mgr inż., Marek Pachuta, mgr inż. Zbigniew Wawerek,
mgr inż. Ignacy Bojanek, mgr inż. Jacek Dunaj,
tech. Marian Marszałek, tech. Jacek Bartoszek**Zdalnie sterowany 23mm Morski Zestaw
Rakietowo-Artyleryjski****Zadanie 2. Opracowanie wykonanie i uruchomienie
modelu układów napędowych, modelu pulpitu GSD i
modelu układu elektrycznego kolumny celowniczej.****DOKUMENT WZORCOWY**

Sprawozdanie zawiera opis przebiegu oraz wyników prac nad modelami modernizacyjnymi armaty ZU-23-2MR

Ocena proponowanych rozwiązań konstrukcyjnych zespołów sterowania napędami.

Schemat organizacji sterowania.

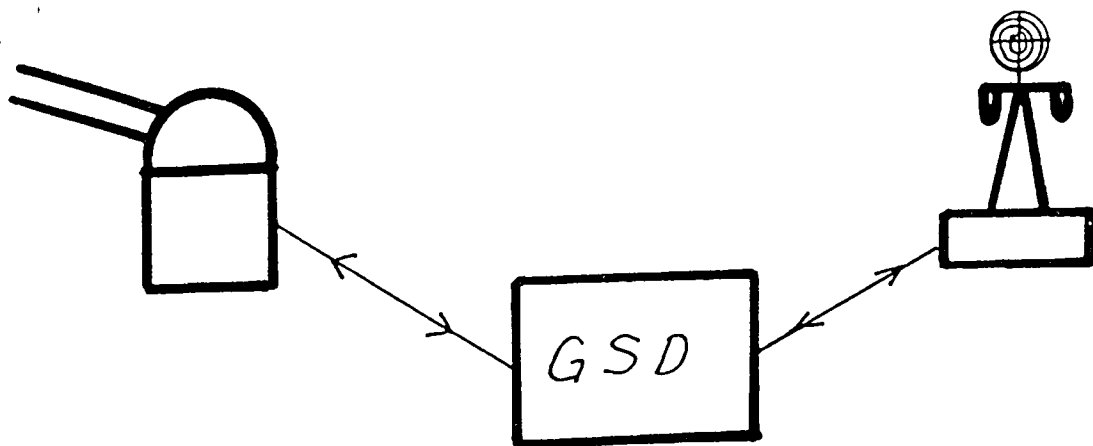
Z organizacji bojowej okrętu wynika następująca kolejność ważności poszczególnych stanowisk bojowych przy kierowaniu ogniem, wyposażonych w elementy sterujące pracą napędu:

1. Głównym stanowiskiem kierowania ogniem jest stanowisko celownicze na armacie ponieważ:
 - tylko celowniczy armaty ma możliwość pełnego wykorzystania możliwości bojowych zestawu w zakresie zwalczania celów, może prowadzić strzelanie zarówno a z armat jak i z rakiet;
 - ogień przy sterowaniu z armaty jest najcelniejszy ze względu na brak zjawiska paralaksy;
 - w przypadku awarii celowniczy armaty musi reagować najszybciej nie zawsze czekając na decyzję z GSD;

2. Kolejnym pod względem ważności stanowiskiem kierowania ogniem jest główne stanowisko dowodzenia okrętu (GSD) lub po wprowadzeniu na wyposażenie – stanowisko SKO.

3. Ostatnim pod względem ważności stanowiskiem kierowania ogniem jest kolumnienka celownicza jako stanowisko awaryjne.

Rys. 1. Pulpit sterowania na armacie.

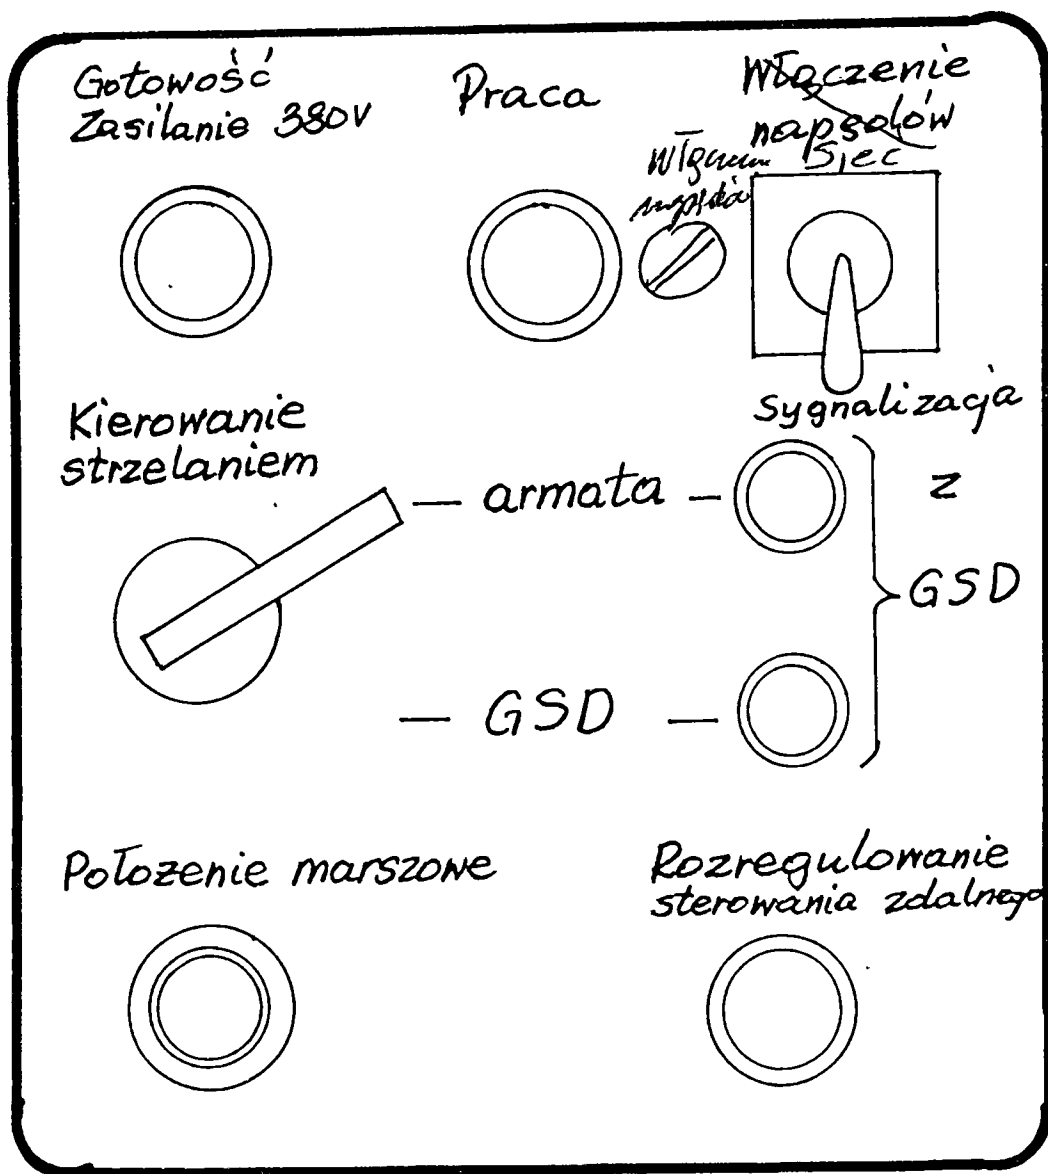
Pulpit sterowania napędami na armacie powinien więc spełniać następujące funkcje (rys. 1):

- włączenie napędów;
- przełączanie sterowania napędami z armaty na GSD;
- sygnalizacja ustawienia przełącznika sterowania napędami znajdującego się na GSD;
- przełączenie sterowania napędami na GSD powinno automatycznie powodować przełączenie sterowania odpaleniem armat na GSD (SKO);
- układ sterowania powinien zapewniać możliwość pełnego sterowania i prowadzenia ognia z armaty w przypadku ustawienia przełącznika sterowania na pulpicie armaty w położenie „ armata” niezależnie od ustawienia przełącznika sterowania napędami na pulpicie GSD (SKO);
- blokada strzelania i sygnalizacja rozregulowania sterowania zdalnego powyżej kąta rozbieżności $0-12 \pm 0-04$;
- przycisk położenia marszowego armaty wraz z sygnalizacją.

Wolant sterowania napędami armaty powinien zawierać jeden przycisk elektrospustu w prawej rękojeści zabezpieczony klapką.

Rys. 3. Pulpit sterowania na kolumnie.

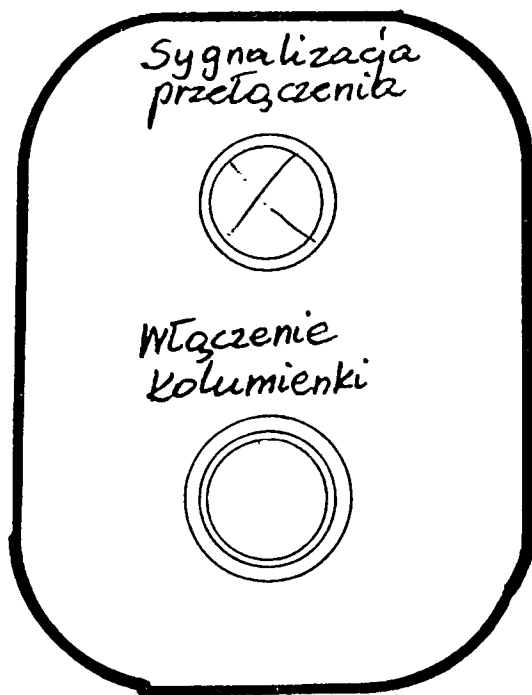
Kolumnienka powinna posiadać sygnalizację świetlną i dźwiękową przełączenia sterowania napędami z GSD „na kolumnienkę” oraz przycisk załączający kolumnienkę po odebraniu przez celowniczego sygnału z GSD (rys. 3).

W rękojeściach wolanta powinny się znajdować dwa przyciski spustu połączone szeregowo których równoczesne naciśnięcie będzie powodowało strzelanie obu armat pod warunkiem przełączenia na GSD obydwu armat na sterowanie z kolumnienki.

Na prawej rękojeści wolanta powinien znajdować się też przycisk powodujący „zerowanie” armat, czyli automatyczne ich ustawianie na nastawach zerowych w obrocie i podniesieniu.
